ANEXO 2: ADENDA DE MODIFICACIONES

TRILLO SOLAR 1

ADENDA DE MODIFICACIONES

Rev:	00	v00
		Fecha:	JUL -2024	
11805-PFV-TRI 1-001		ADENDA DE MODIFICACIONES

PFV TRILLO SOLAR 1
 MODIFICACIONES VALLADO
 ESC: 1:10000 ACOT: m

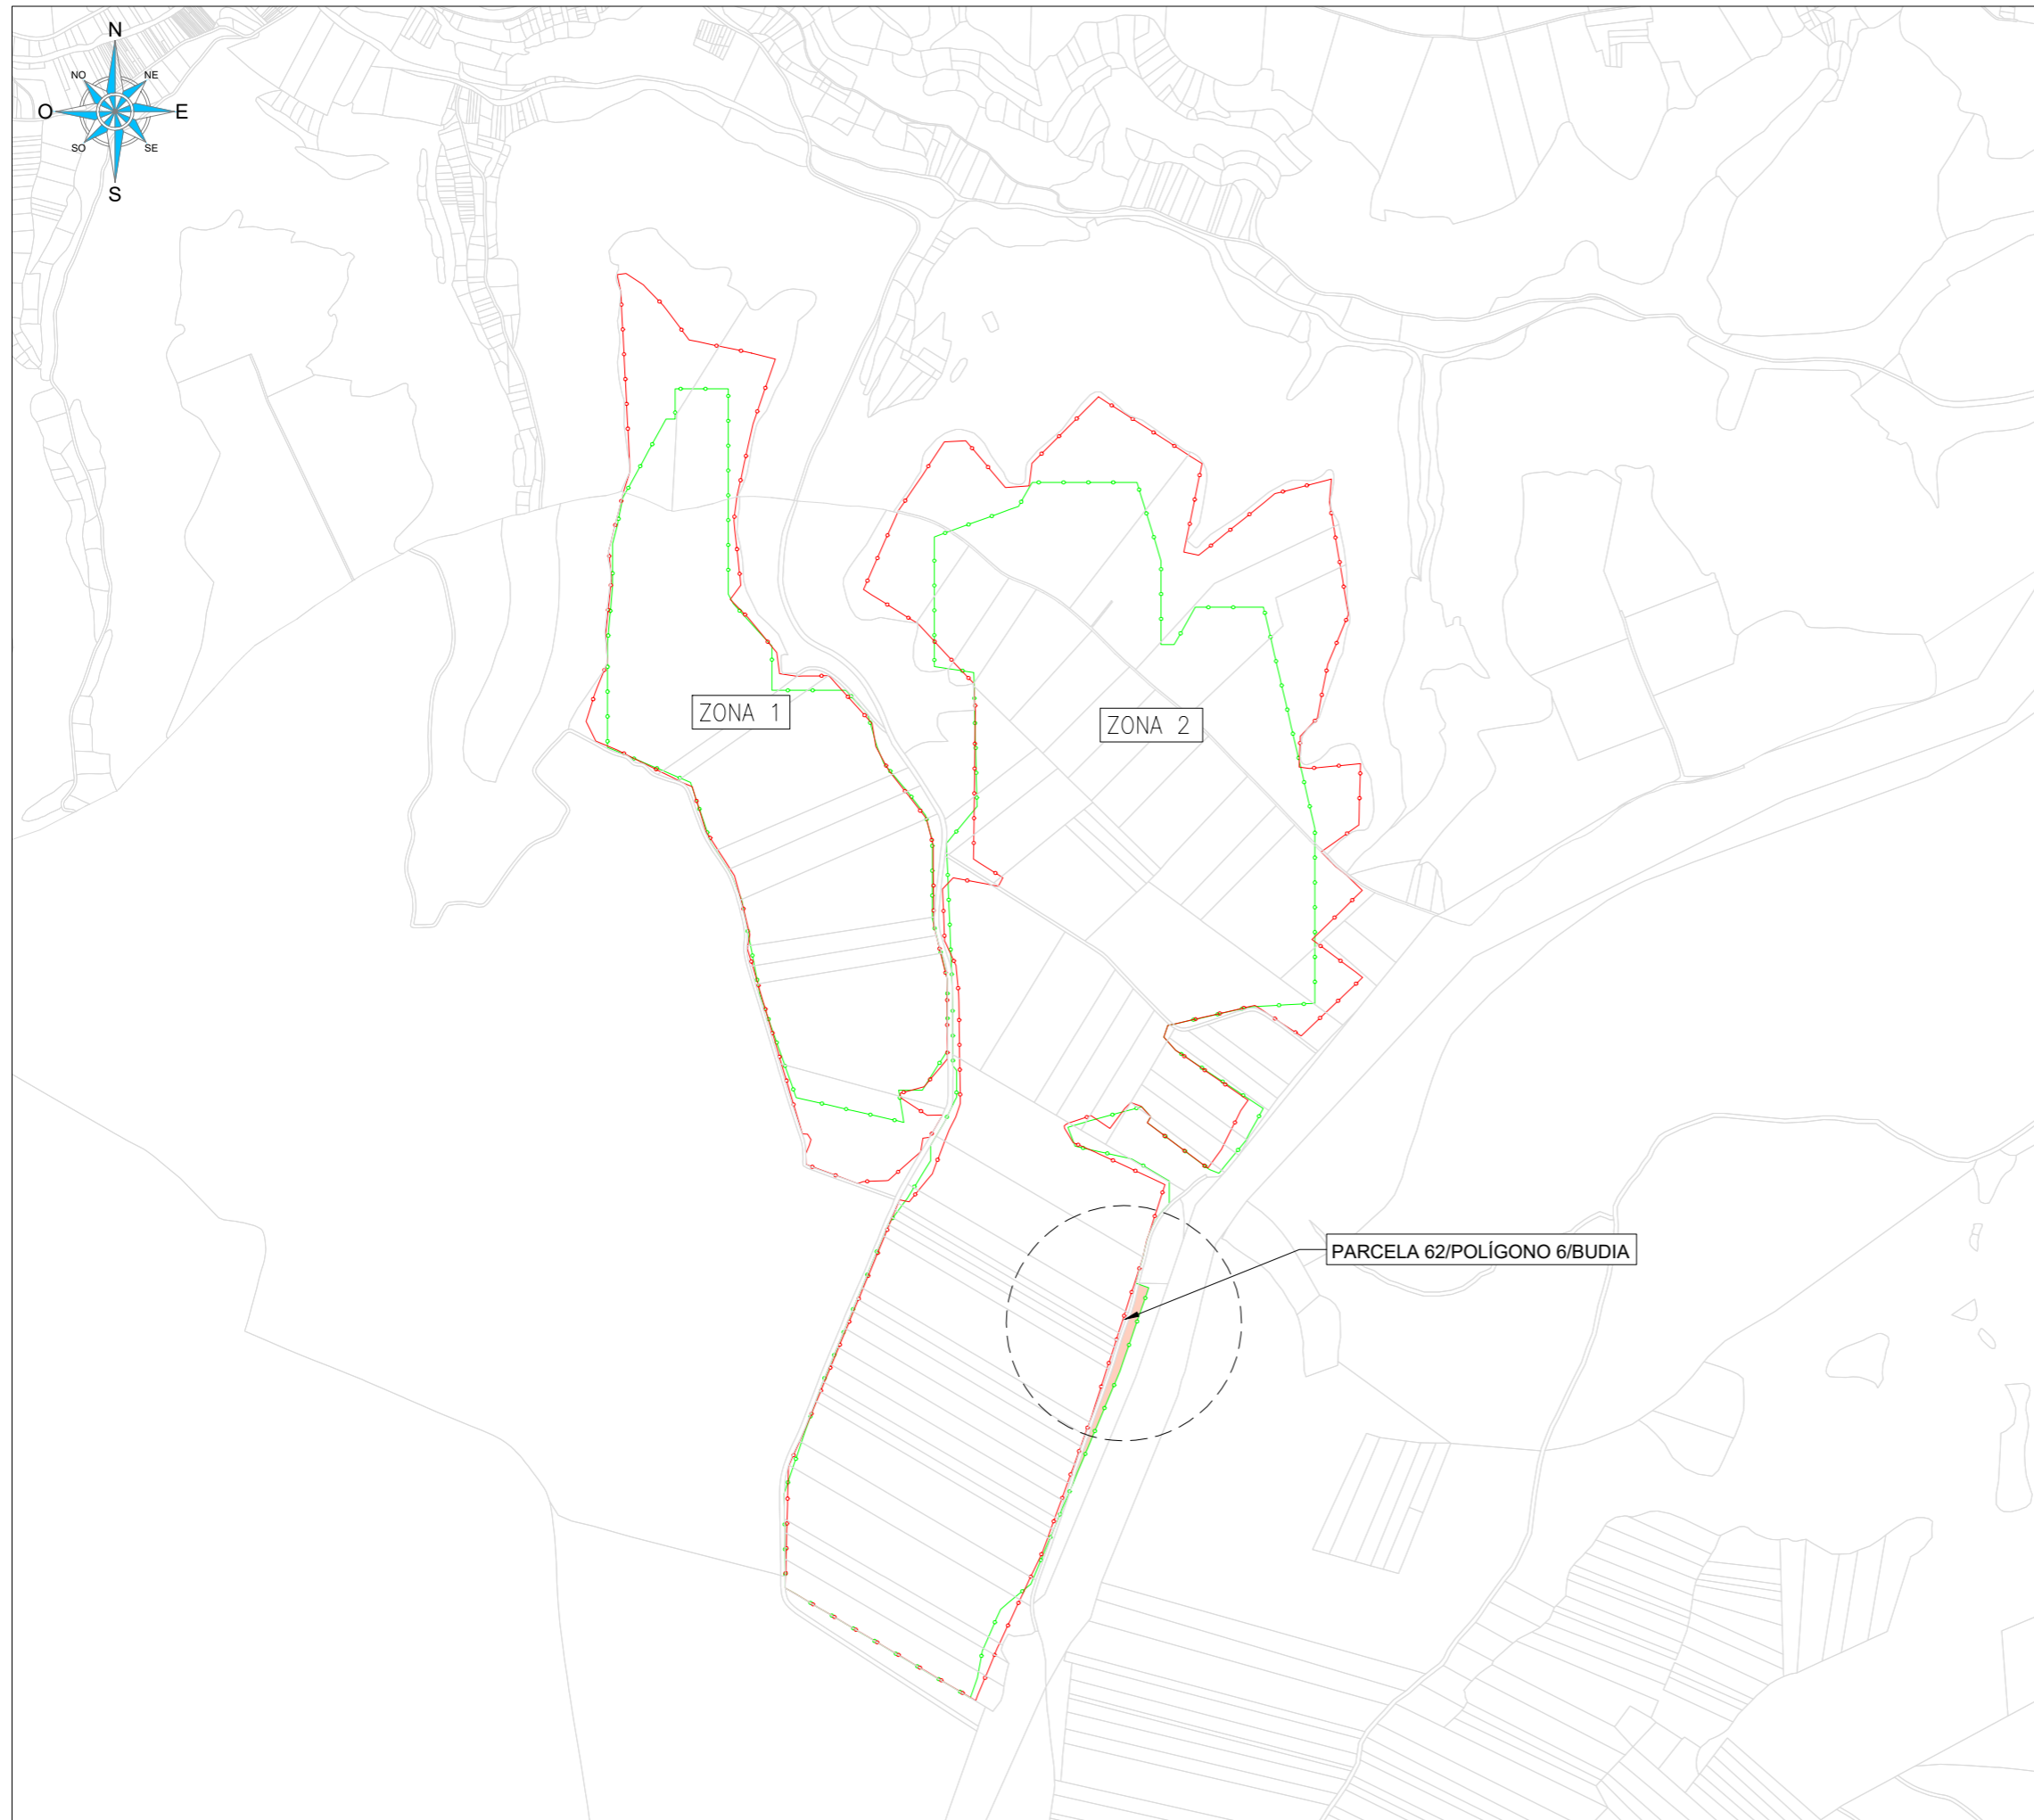
A modo gráfico, en el apartado 6 se incluye el plano comparativo de ambos proyectos en los que se aprecian ligeras diferencias en el vallado, motivadas por dos causas:

1. Por la disminución de la superficie.
2. Por la inclusión de la parcela 62 del polígono 6.

También se pueden encontrar algunos vértices en la implantación proyecto modificado que sobresalen con respecto a la implantación propuesta en el proyecto calificado, dando como resultado el aumento de una única parcela afectada que sería la parcela 62 del polígono 6 de Budia y se solicita que se lleve a Calificación Urbanística

- Proyecto calificado: Un millón ciento cincuenta mil quinientos diecinueve metros cuadrados (1.150.519 m²).
- Proyecto modificado: Novecientos ochenta mil doscientos ochenta y un metros cuadrados (980.281 m²).
